Comune di
BENTIVOGLIO

VARIANTE AL PSC 2/2014

VARIANTE n.2/2014 AL PSC DEL COMUNE DI BENTIVOGLIO

PREVISIONE DI ESTENSIONE DELL'AREA DA DESTINARSI ALL'AMPLIAMENTO DEL DEPURATORE DEL CAPOLUOGO E AGGIORNAMENTO RETI METANODOTTO (Ai sensi dell'art. 32-bis, comma 1, lettera d) ed e) della L.R. 20/2000

**ALLEGATI CARTOGRAFI PRIMA VARIANTE
STRALCI TAVOLA 2 DEL PSC**

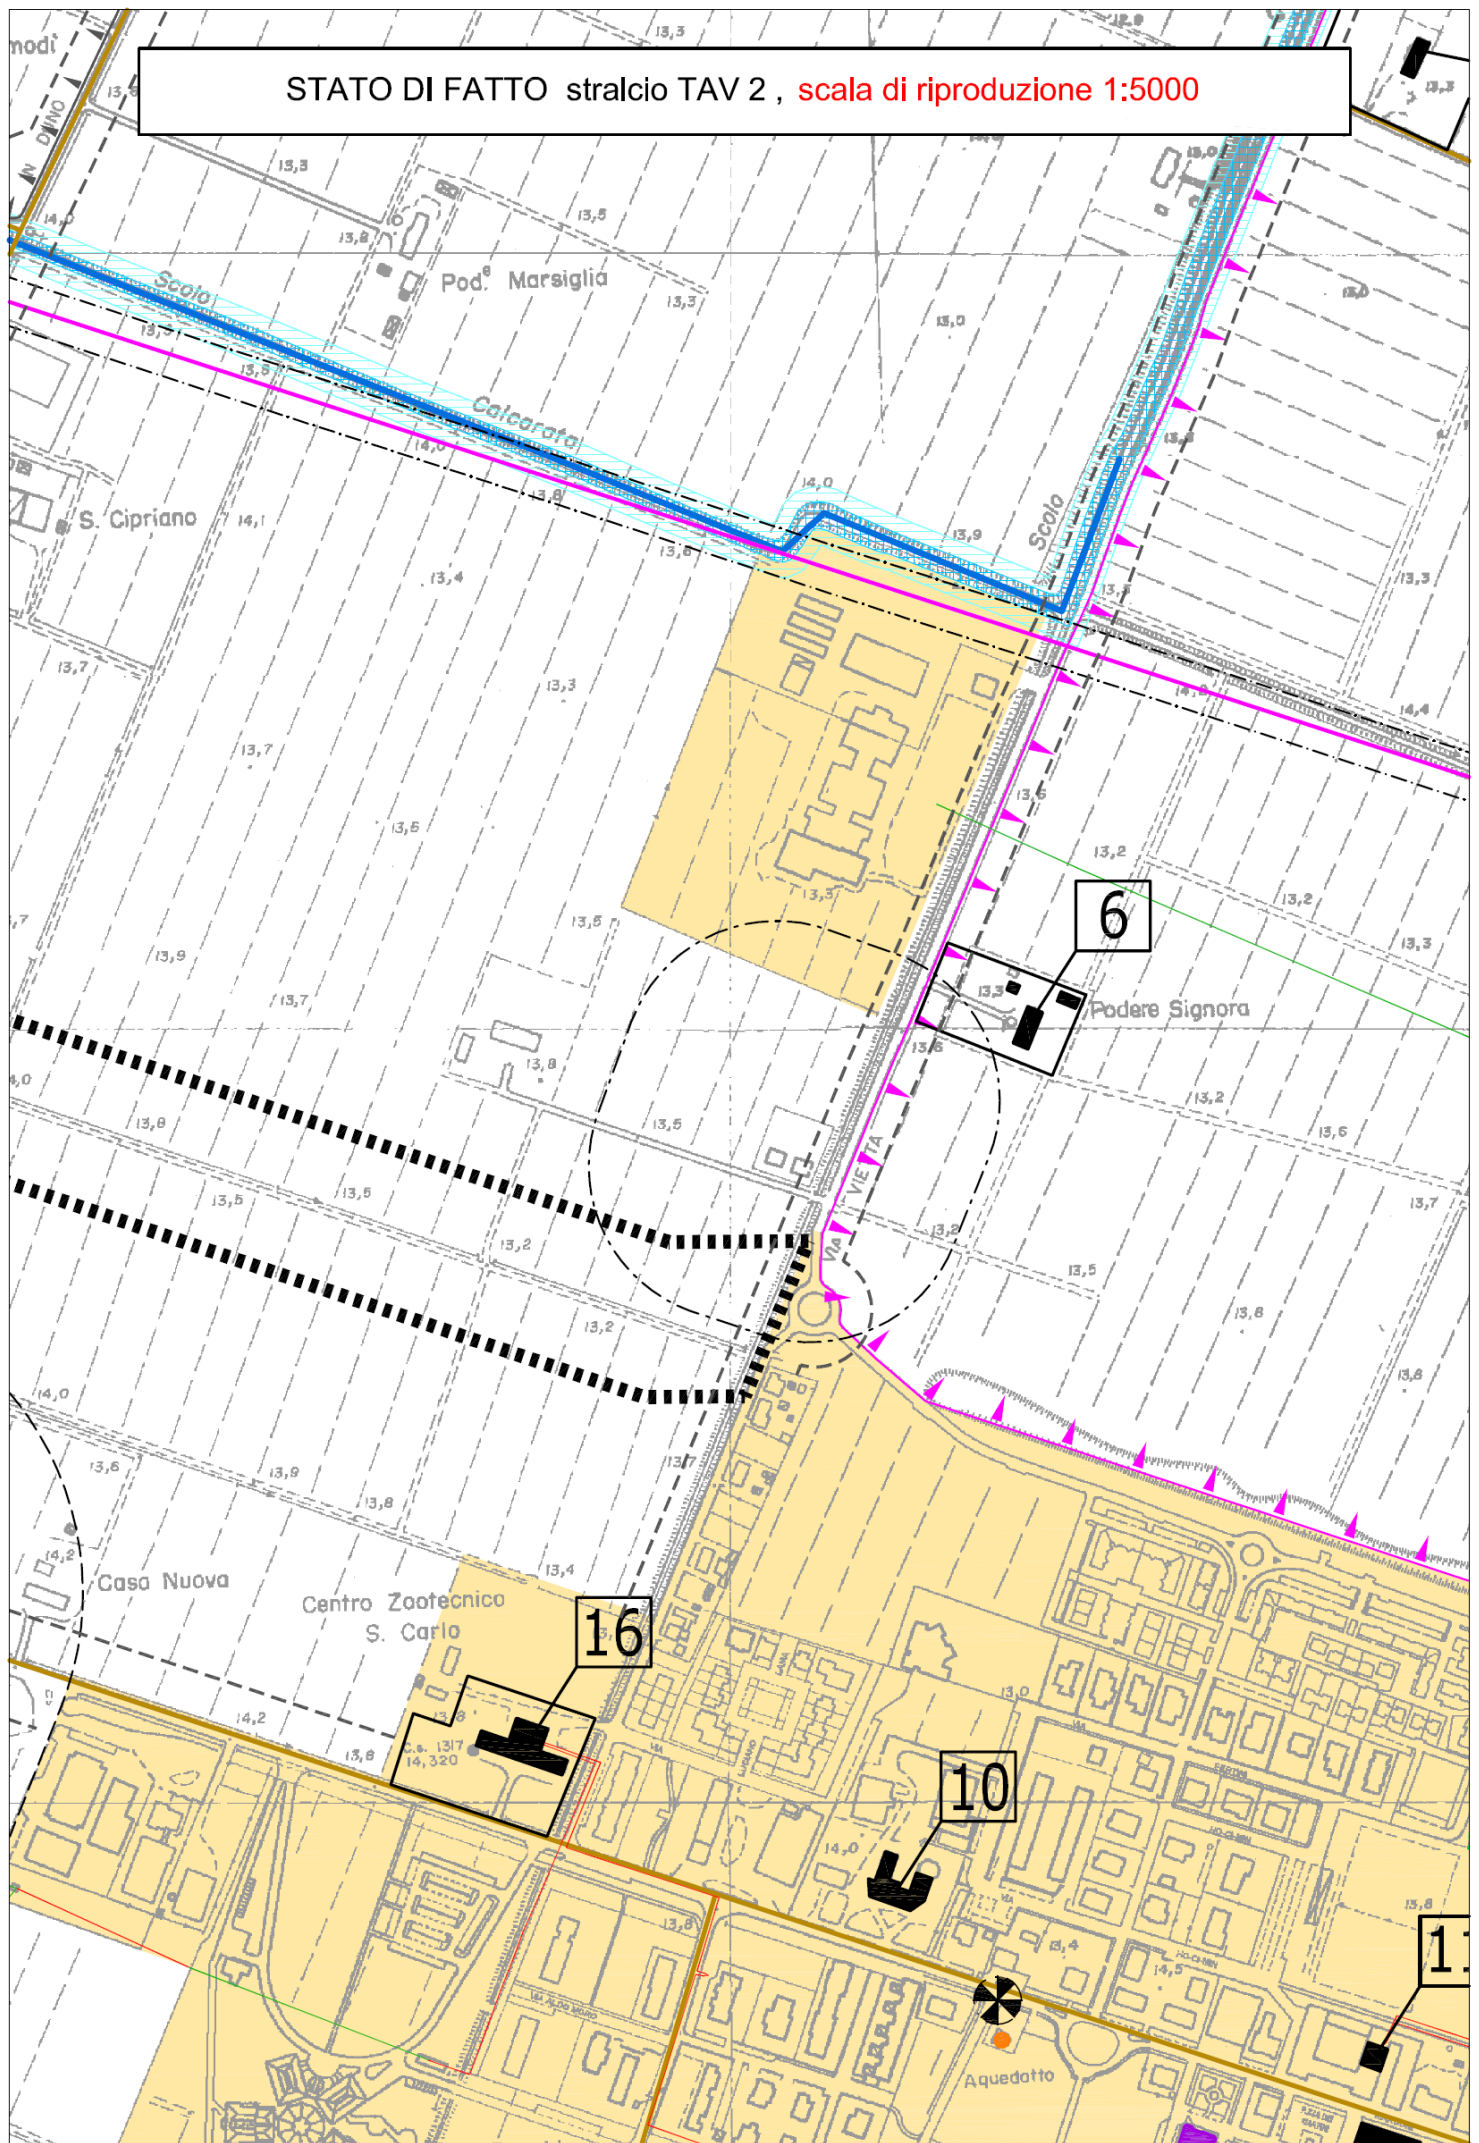
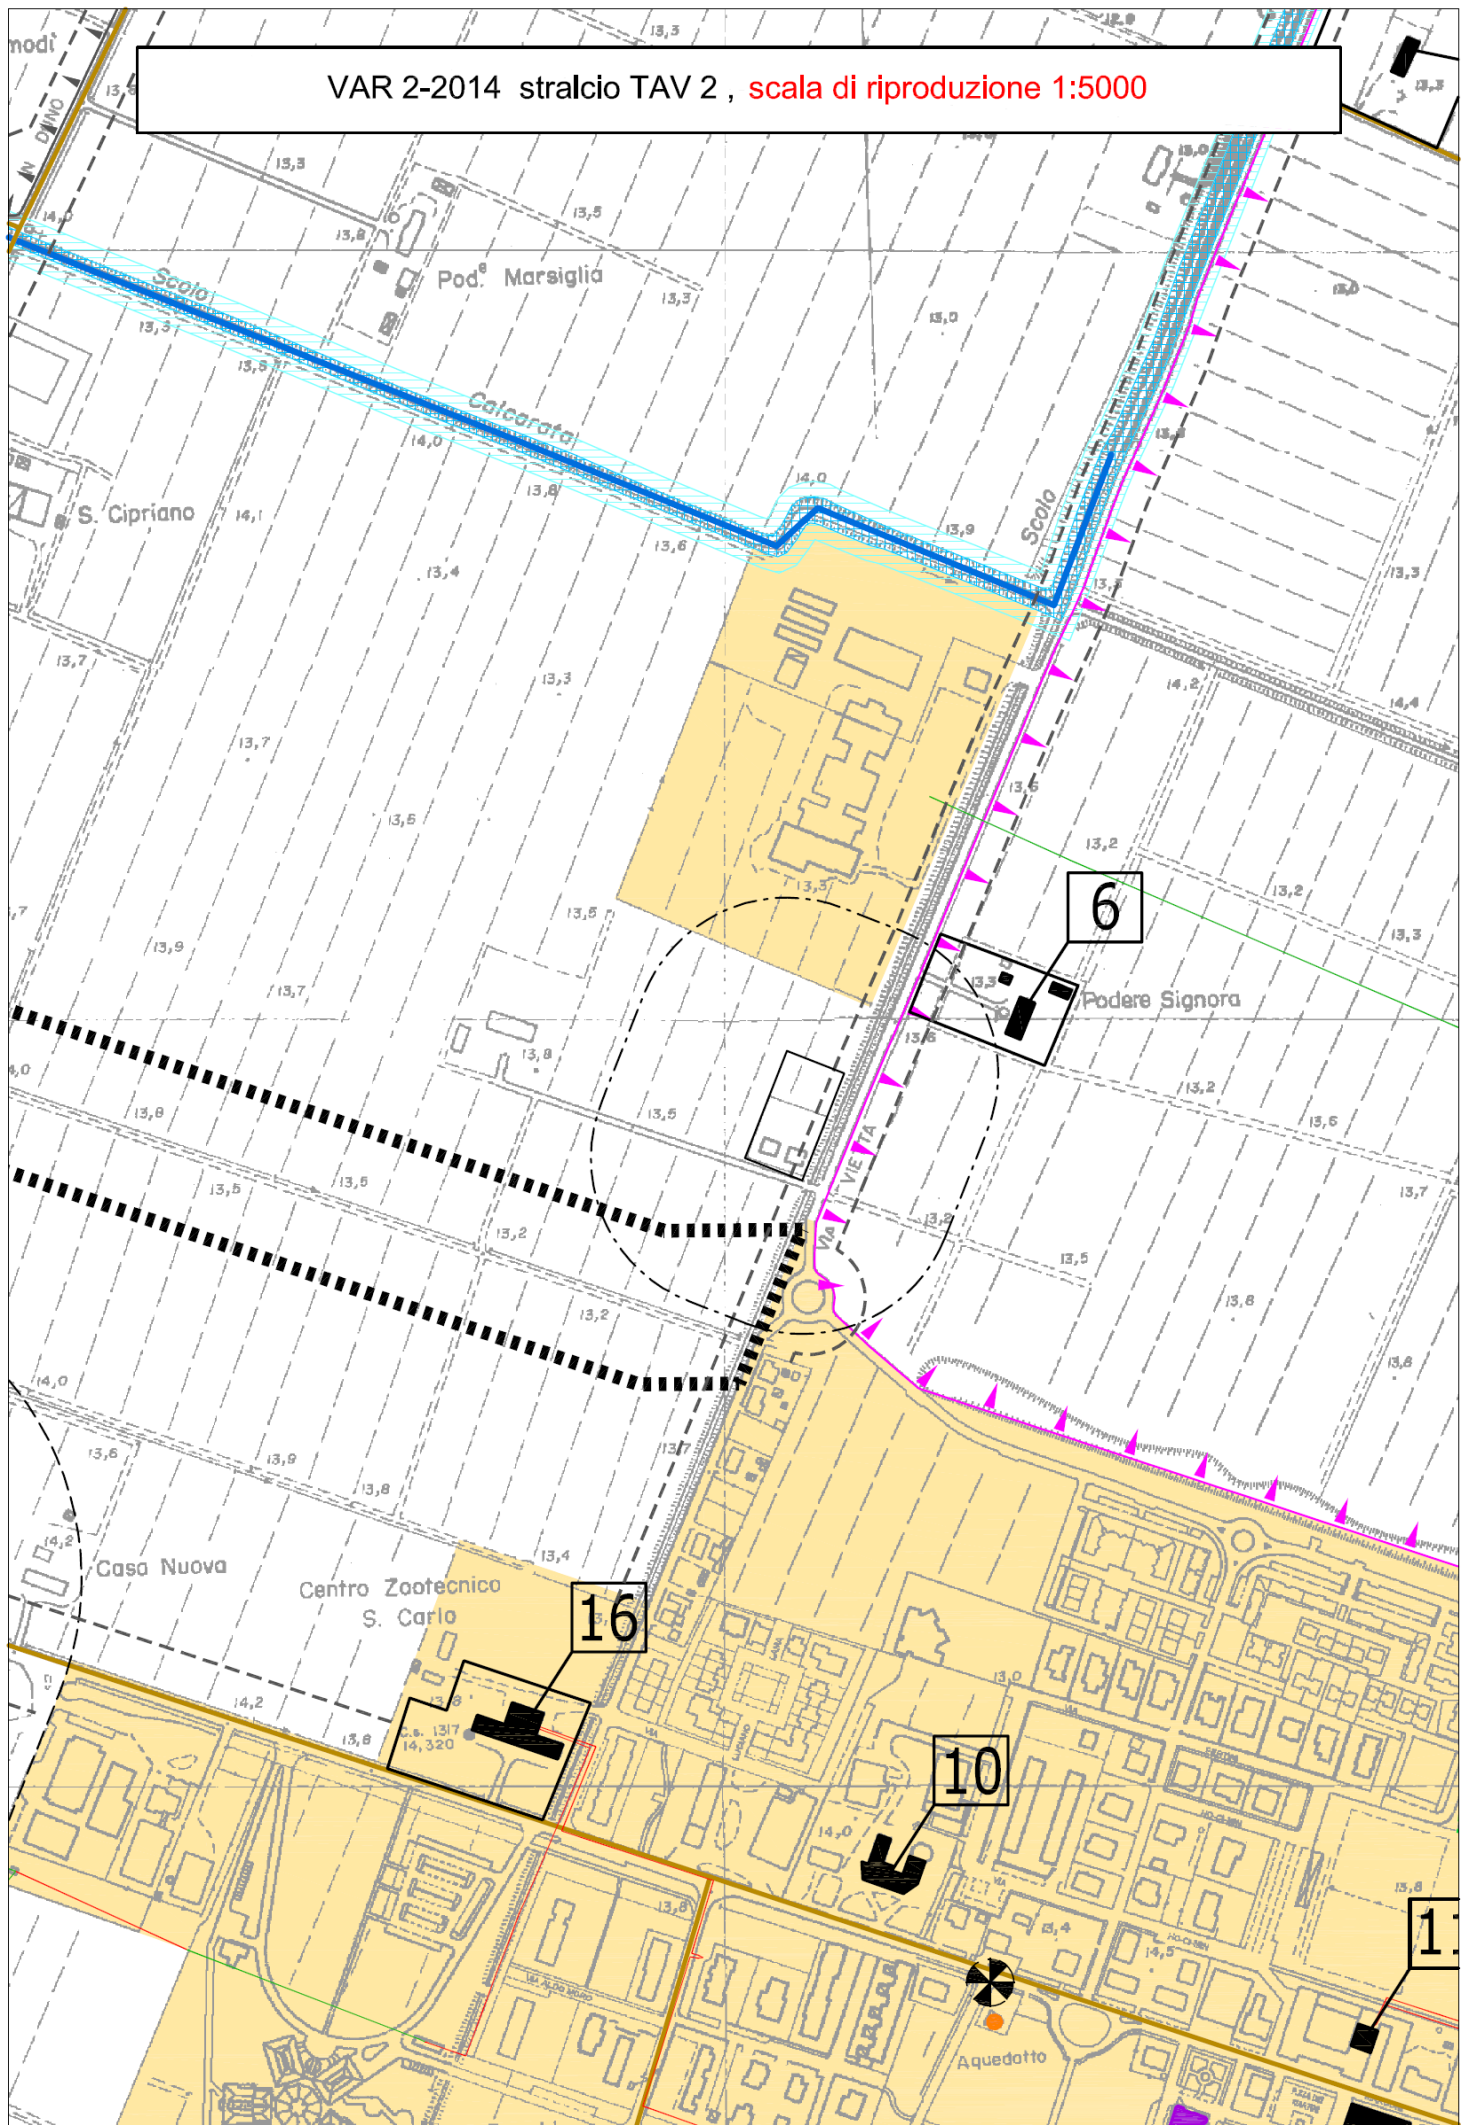
La variante, come sopraccennato, viene proposta a seguito dell'istanza dell'Ente gestore dell'impianto di depurazione, con un ampliamento dell'area esistente per circa 20 metri sul versante nord, sempre a ridosso di Via Vietta, ampliamento già inserito del Piano degli Interventi dell'Ente stesso.

La variante, esclusivamente grafica, prevede altresì una lieve rettifica dei limiti sud ed ovest, a seguito dell'esatto rilievo presentato da Hera a corredo del progetto preliminare.

Conseguentemente viene adeguata la relativa fascia di rispetto di 100 metri, che viene quindi estesa alla nuova area pertinenziale ampliata, rilevando comunque che all'interno della fascia stessa non è presente alcun edificio.
